OGGETTO: D.P.R. 18 aprile 1994 n. 383 – D.P.R. 24 luglio 1977 n. 616 (art. 81). Tronco A10
Savona – Ventimiglia (confine francese) Interventi di mitigazione acustica in Comune di Sanremo.
Progetto definitivo.

OGGETTO: DPR n. 383/94 –Intesa Stato-Regione ai sensi dell'art. 81 DPR n. 616/77 e s.m.i.
Comune di Sanremo IM – Tronco A10 Savona – Ventimiglia (confine francese) Interventi di
mitigazione acustica in Comune di Sanremo. Progetto definitivo.

CONFERENZA DEI SERVIZI ISTRUTTORIA
del 1/2/2019 alle ore 10,00
ai sensi dell'art. 14 comma 2 bis del combinato
disposto dalla legge n. 241/90 con la legge n. 127/97

OGGETTO: D.P.R. 383 del 18/04/1994 – D.P.R. 616 del 24/07/1977 (art. 81). Tronco A10 Savona - Ventimiglia (confine francese). Interventi di mitigazione acustica in Comune di Sanremo. Progetto definitivo - **Parere conferenza dei servizi istruttoria.**

STRALCIO PLANIMETRIE CATASTALI CON TRACCIATO BAR-SR-02

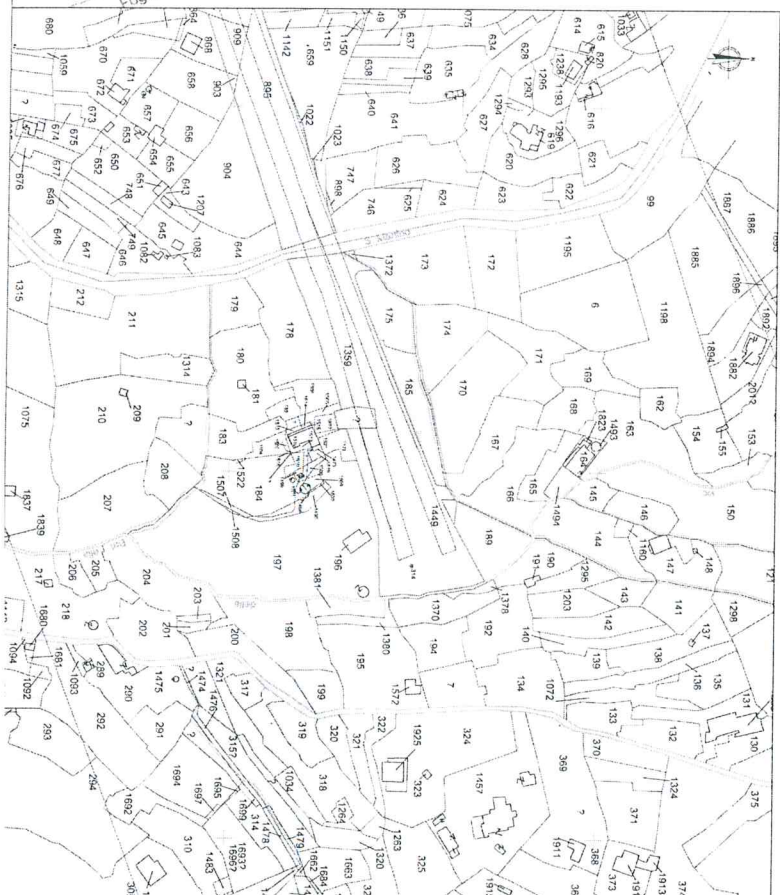
Si richiede, a maggior specificità della corretta individuazione degli interventi, una tavola con sovrapposizione degli stessi alla cartografia catastale, con evidenziato il confine di proprietà.

Infine, a maggior specificità della corretta individuazione degli interventi si faccia riferimento alla tavola con la sovrapposizione degli interventi alla planimetria catastale in cui sono evidenziati i confini di proprietà di ADF (allegata alla presente trattazione in formato ridotto).
